Syndicat Mixte
des 3 Vallées

Service : assainissement non collectif
Objet : Rapport de visite – contrôle de fonctionnement
Date : 5 août 2020
N° dossier : 2795 (à rappeler dans toute correspondance)

RAPPORT DE LA VISITE DE CONTROLE DE BON FONCTIONNEMENT DE L'ASSAINISSEMENT NON COLLECTIF

N° de dossier : 2795 – à rappeler lors d'un contact avec le service

Schéma de l'installation d'assainissement non collectif

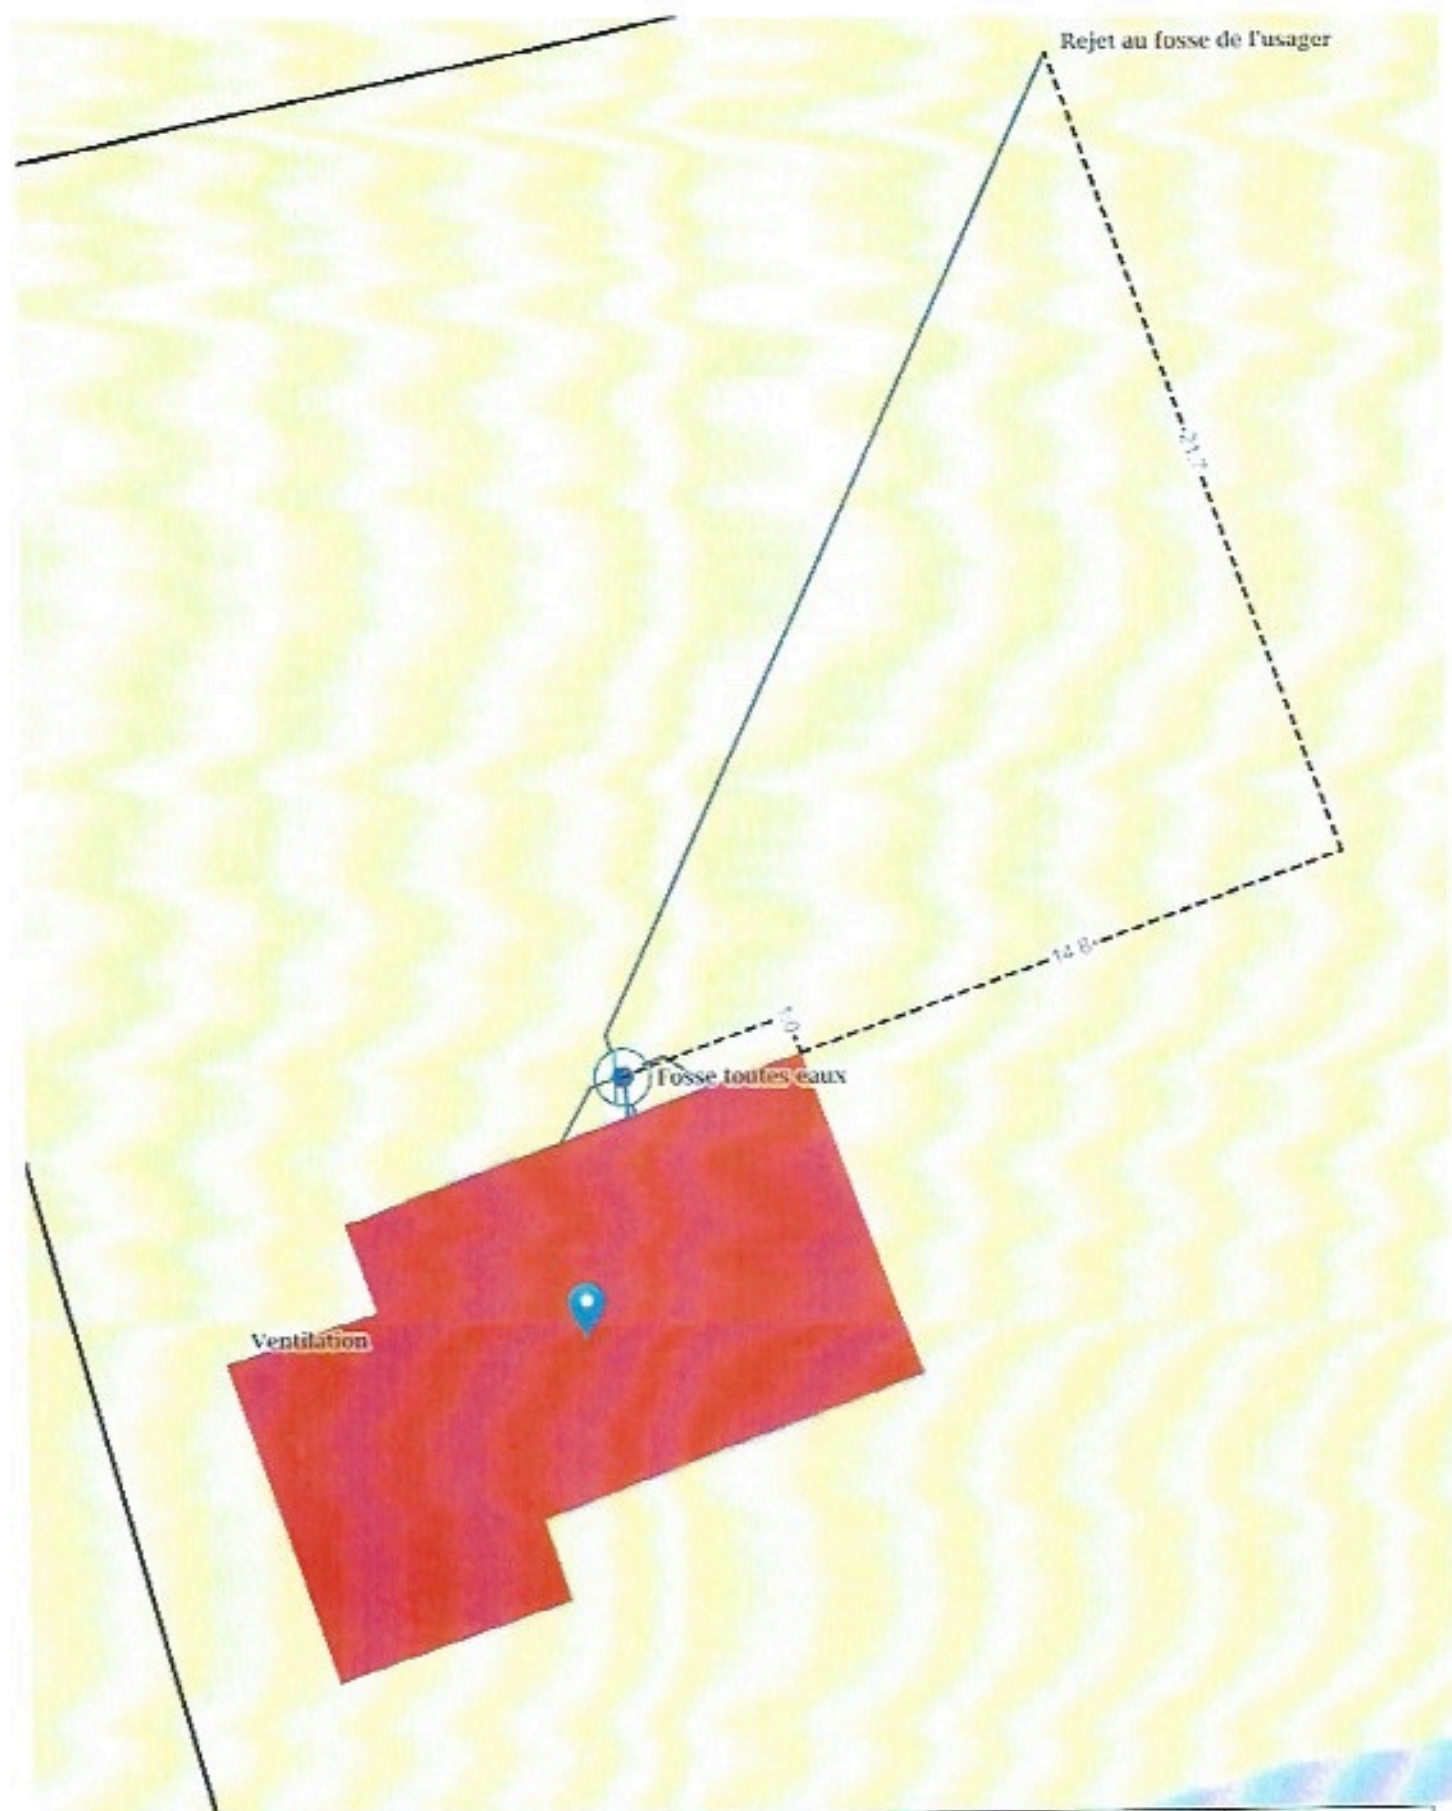
Commentaires généraux : Installation incomplète et non conforme, composée d'une fosse toutes eaux suivie d'un rejet dans un fossé sur le terrain de l'usager.

Avis	Défavorable
<p>Commentaires : Installation non conforme :</p> <ul style="list-style-type: none"> - Absence d'un système de traitement - Risque de contact avec des eaux usées non traitées sur le terrain de l'usager <p>Procédure de remise aux normes :</p> <ul style="list-style-type: none"> - Mise en oeuvre préalable d'une étude d'aptitude des sols à l'assainissement non collectif réalisée par un bureau d'étude (articles 11 et 12 de l'arrêté du 7 septembre 2009 fixant les prescriptions techniques applicables aux installations d'assainissement non collectif recevant une charge brute de pollution organique inférieure ou égale à 1,2 kg/j de DBO5). - L'intégralité de la filière d'assainissement non collectif devra être créée, après vidange puis dépose ou remblaiement des ouvrages existants. - Les ouvrages susceptibles d'être mis en place sont listés sur le site http://www.assainissement-non-collectif.developpement-durable.gouv.fr/agrement-des-dispositifs-de-traitement-r92.html ou disponibles au Syndicat.
